DETERMINAZIONE DEL DIRIGENTE SERVIZIO VIA / VINCA 19 settembre 2024, n. 445

[ID VIP 10194] - Parco eolico, costituito da 5 aerogeneratori di potenza unitaria di 7,2 MW, per una potenza complessiva d'impianto pari a 36 MW, da realizzarsi nel Comune di Santeramo in Colle (BA) in località "Vallone della Silica", incluse le relative opere di connessione alla RTN ricadenti anche nel Comune di Matera (MT).

Proponente: Q-Energy Renewables 2 S.r.l.

Relazione tecnica a supporto dell'istruttoria sul progetto
ID_VIP 10194

Figura 2 – Individuazione della AVI su cartografia DGR2122 - Catasto FER

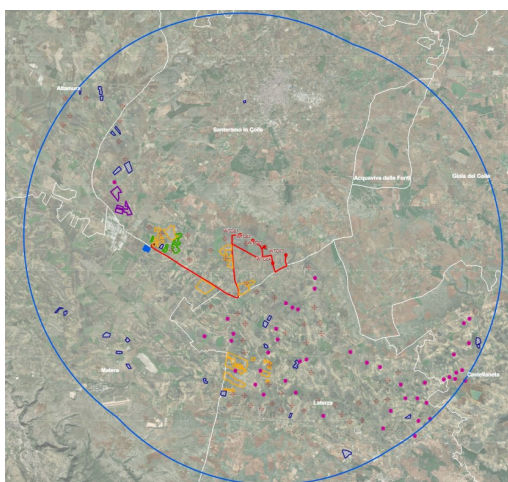
- **Let. a)** – Nell'area in esame **non sono presenti impianti che utilizzano già la stessa fonte energetica;**

Figura 3 – Stralcio del PPTR con ubicazione dell’area di intervento

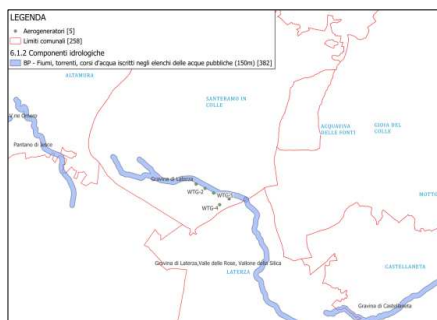
- **Aree tutelate parte III del D.lgs. 42/2002 - Beni Paesaggistici – Art. 142 comma c - Fiumi, torrenti, corsi d’acqua iscritti negli elenchi delle acque pubbliche (150 m)**
Le distanze rilevate da fiumi, torrenti e corsi d’acqua risultano le seguenti:
 - le torri n. 1, n.2 e n.3 distano meno di **100 m** dal Torrente Gavina di Laterza

- L’area di progetto è **ricompresa** nella fascia di rispetto dei beni sottoposti a tutela ai sensi dell’art.136 e del D.lgs. n. 152/2006.

Figura 4 – Interferenze: Figura 5 – Interferenze aree di buffer 3 Km: Fiumi, torrenti e corsi d'acqua con buffer di 150m

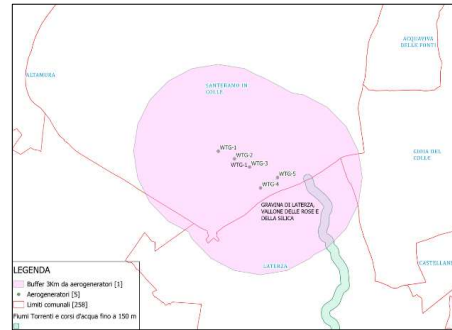
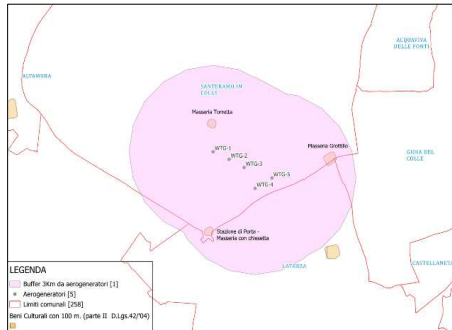
Le aree in cui sono previsti gli insediamenti dei 5 aerogeneratori dell’impianto eolico non sono idonee perché ricadono all’interno della fascia di rispetto della distanza di tre chilometri dai Beni Culturali e Paesaggistici della Parte Seconda del Codice 42/2004 e dall’art.136 dello stesso. Infatti, il progetto presenta, a titolo di esempio, interferenze con le seguenti componenti:

- **Beni tutelati ai sensi dell’art.136 e della parte II del D.lgs. 42/20024**
 - **Masseria Grottillo** – Vincolo diretto istituito ai sensi della L. 1089/39, codice ARCO418;
 - **Stazione di Porta - Masseria con chiesetta** – Vincolo diretto istituito ai sensi della L. 1089/39, codice ARK0258;
 - **Masseria Torretta** – Vincolo diretto istituito ai sensi della L. 1089/39, codice ARK0259;
 - **Regio Tratturo Melfi - Castellaneta;**
 - **Regio Tratturello Santeramo - Laterza.**
- Si evidenziano inoltre interferenze con:
- **Boschi (100 m);**
 - **Fiumi, torrenti, corsi d’acqua iscritti negli elenchi delle acque pubbliche (150 m);**

Figura 8 – (Fonte: SIT Puglia – PPTR): Fiumi, torrenti e corsi d'acqua con buffer di 150m

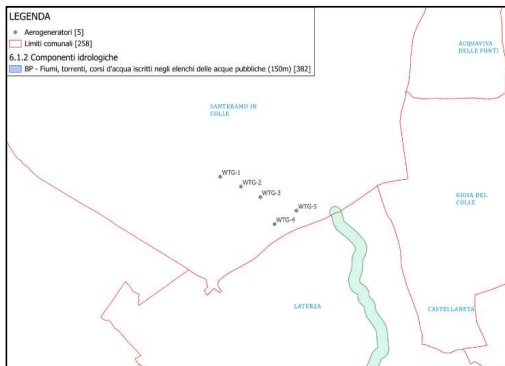
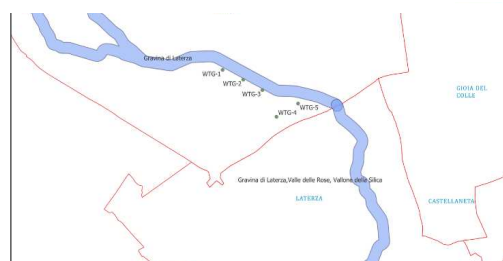
NOTA: Si riscontra una discrepanza tra i tracciati del PPTR e le Aree Non Idonee FER DGR2122 riguardo al tematismo relativo a fiumi, torrenti e corsi d'acqua

Figura 10 – FER DGR2122: interferenza area di progetto con IBA 135

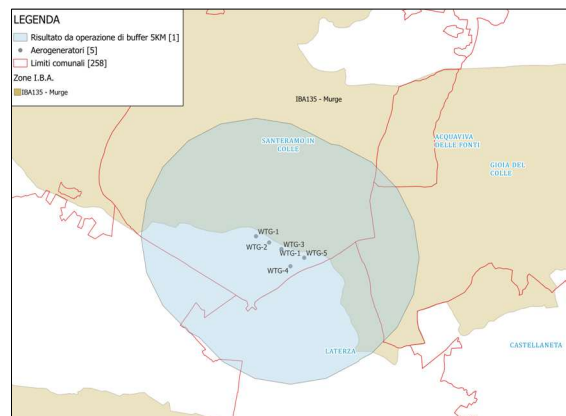
L'area dell'impianto proposto **RICADE** tra quelle indicate come *non idonee* ai sensi del regolamento regionale n. 24 del 2010.

- L'installazione del parco eolico è **in contrasto con quanto previsto dal D.lgs. 199/2021 e s.m.i.**, il quale, all'art. 20, disciplina l'individuazione delle aree idonee alla installazione di impianti da fonti rinnovabili. Diverse torri sono situate entro la fascia di rispetto di 150 metri da fiumi e torrenti iscritti negli elenchi delle acque pubbliche, violando così le normative di tutela ambientale. Numerose interferenze sono state rilevate in un'area di analisi estesa per 3 km, coinvolgendo diverse masserie, la Rete dei Tratturi, boschi e fiumi.
- L'installazione **contravviene al R.R. 24/2010**, che stabilisce come non idonee le aree di progetto situate a meno di 5.000 metri dalle Zone IBA. L'area di progetto si trova a circa 0,6 km di distanza dalla Zona IBA 135 - Murge.
